SOLICITAÇÃO DE PROPOSTA DE CONSTRUÇÃO DE SILOS COM 72 METROS NA ZONA PORTUÁRIA

RELATÓRIO: 001/2016 - CENOR

PROCESSO: Nº 20319/2015 – SEUMA

INTERESSADO: J MACEDO SA

MOINHO

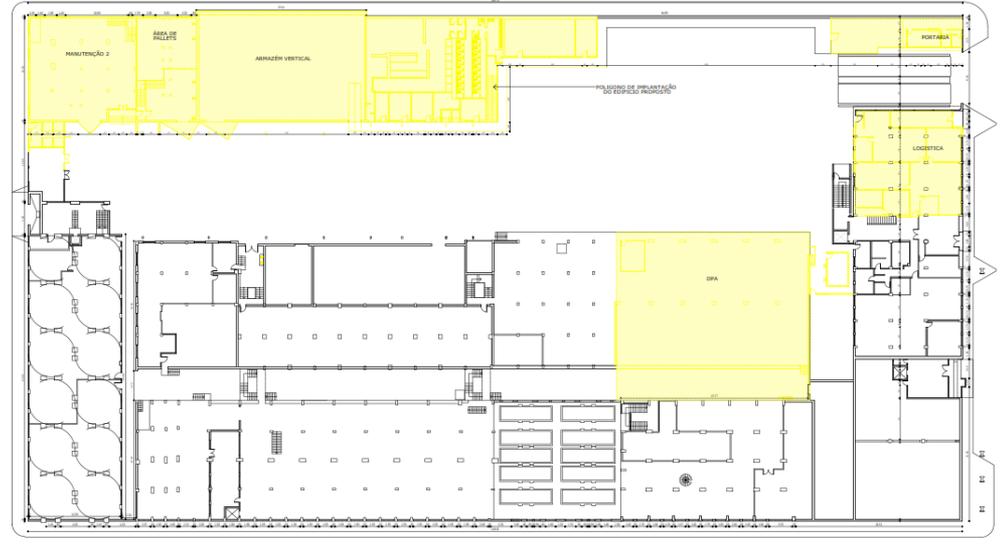
Construção dos silos incide sobre edifício existente (três pavimentos) ocupando o terreno até limites com a Av. Vicente de Castro e via Interna (sem recuo frontal) com elevação do gabarito existente de 12,00m para 72,00m (aproximadamente).

-  GABARITO 72M SUGERIDA
-  GABARITO 48M PERMITIDO NA ZONA
-  GABARITO 12M EXISTENTE

O FAROL

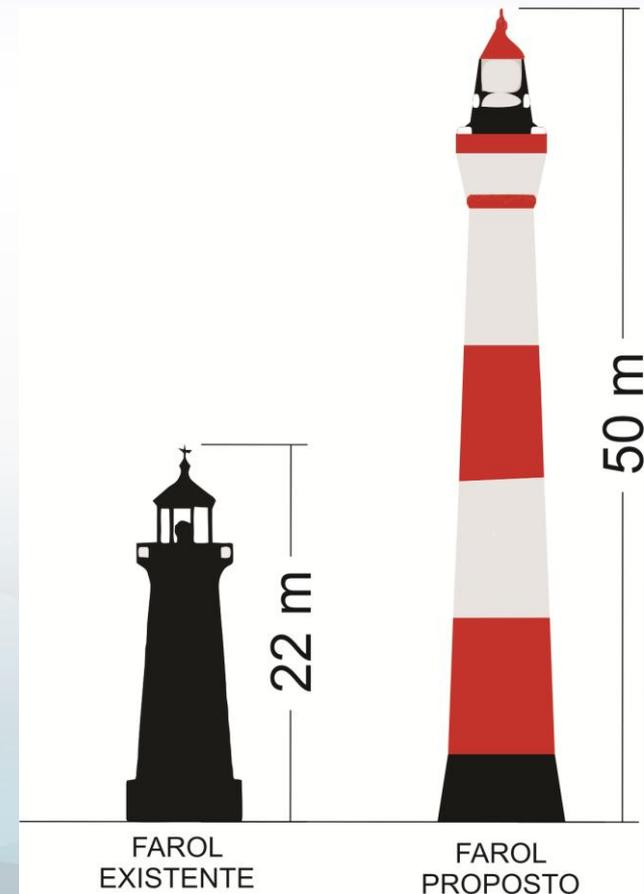
Relativamente à elevação do farol do Mucuripe, requerente optou pela construção de novo farol, com altura de 50,00m (22,00m), garantindo uma altitude de 113,00m (85,00m) se considerada a topografia do local, a ser construído em concreto armado pelo método de forma deslizante cilíndrica (projeto protocolado na Capitania dos Portos sob Processo nº ER-2016/03-00353, para análise e aprovação).

Elevação viabiliza um novo gabarito da área de influência do farol, possibilitando a utilização da altura pleiteada pelo empreendimento em análise.

ANÁLISE DA PROPOSTAÇÃO

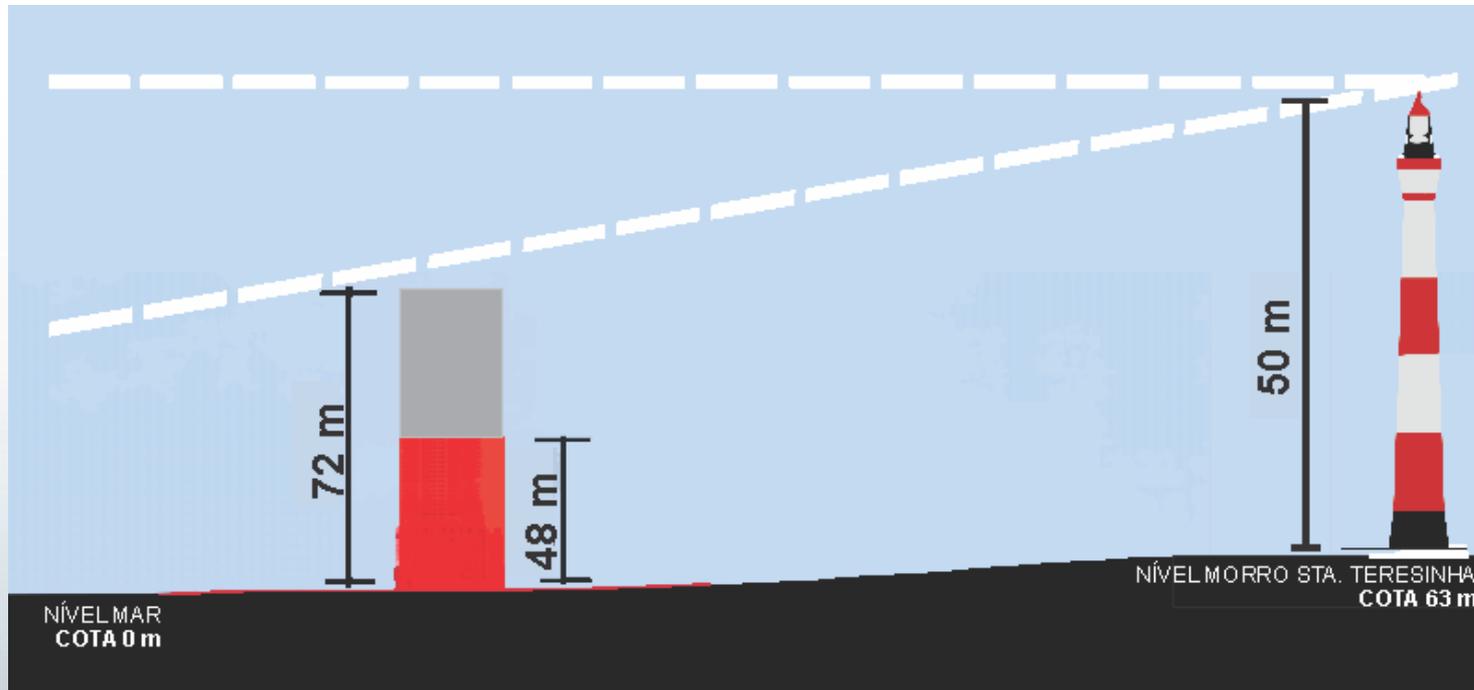
Análise considerou deliberação de ocupação plena (sem recuos e taxa de ocupação) exigindo apenas garantia e manutenção da malha viária interna (Cia Docas do Ceará que disciplinou no Plano de Zoneamento e Desenvolvimento Portuário do Porto de Fortaleza para áreas internas do Porto Organizado de Fortaleza - Portaria nº 239, de 05.05.1994). Assunto submetido e aprovado pela CPPD na 10ª Assembleia, de 23.04.97 - Processo nº 3701/96-SPLAN.

Em processos tramitados na COURB, para a região em apreço, exigiu-se recuo de 10,00m para lotes/glebas confinantes com limites externos da área do Porto (neste caso, um dos limites é a Av. Vicente de Castro).

Em posicionamento adotado em processo de interesse do requerente (nº4072/2007- Parecer Comunicado nº 06/2007) sobre reforma com acréscimo para área em análise, fomos pela manutenção das características já existentes (sem recuos para a Av. Vicente de Castro) - proposta não previa elevação de gabarito.

Somos pelo deferimento do pleito, na forma tratada neste relatório e submetemos a esta Comissão para conhecimento e deliberação sobre:

. Aprovação do projeto de construção dos novos silos do moinho J. Macedo, com outorga onerosa, (na forma que dispõe a Lei 10.335/2015) com gabarito de 72,00m e ocupação do recuo frontal pela Av. Vicente de Castro (no que exceder a altura complementar entre a altura existente e os 72,00m), condicionada a construção e entrega em plena operação (à custa do Requerente) do Novo Farol do Mucuripe aprovado pela Marinha do Brasil.
